RAPPORT DE CONTROLE D'INSTALLATION ÉLECTRIQUE DOMESTIQUE

46.064

Rue Edison 22 1190 Bruxelles Belgique

Visite périodique (Livre 1 6.5)

Tableau 1

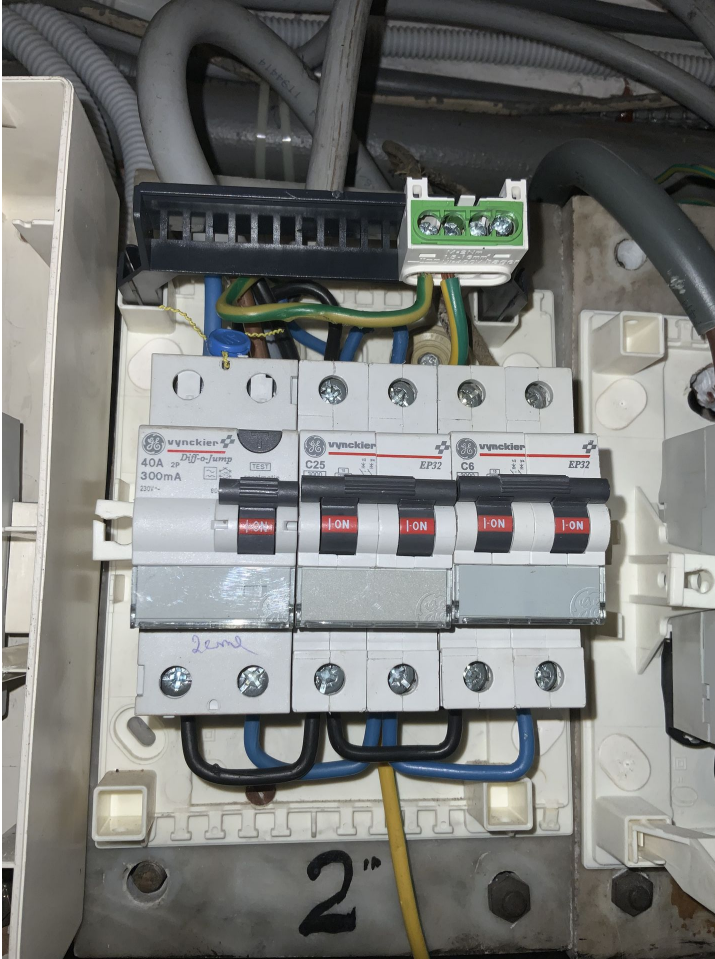
Libellé	Paragraphe
Prévoir le(s) schéma(s) unifilaire(s) de l'installation.	L1: 3.1.2.; 9.1.1; 9.1.2
Prévoir le(s) schéma(s) de position de l'installation.	L1: 9.1.2.
La tension nominale doit être affichée de manière apparente en un endroit judicieusement choisi.	
Le pictogramme "danger électrique" doit être apposé de façon durable sur le tableau.	
L'accessibilité du tableau est à améliorer.	L1: 5.3.5.1.; L3: 5.3.5.1.
Prévoir un circuit exclusivement dédié pour chacun des appareils suivants: lave-linge / lave-vaisselle / sèche-linge / cuisinière électrique / taque de cuisson électrique/ four électrique / chaque appareil (mobile) à poste fixe Phom >= 2600 W. Les appareils d'un chauffage électrique à poste fixe sont alimentés par un ou plusieurs circuits exclusivement dédiés. La section des canalisations électriques est choisie en fonction de la puissance de ces appareils ou machines électriques	L1: 5.2.1.2.

Assurer la continuité de la mise à la terre du (des) conducteur(s) de protection.	L1: 5.4.3.5.; L3: 5.4.3.5.
Les conducteurs non utilisés sont à éliminer ou à isoler à leurs extrémités.	
Fixer la (les) canalisation(s) au moyen d'attaches adaptées.	L1: 5.2.2.; 5.2.9.5.
Interrupteur, prise de courant ou boîte de dérivation à reconditionner et/ou refixer.

Libellé	Paragraphe
Le tableau de répartition et de manœuvre ne peut pas être ouvert sans endommager possiblement l'environnement (plâtre, papier peint,...). Le câblage interne ne peut pas être vérifié. (Livre 1, Sous-section 5.3.5.1.
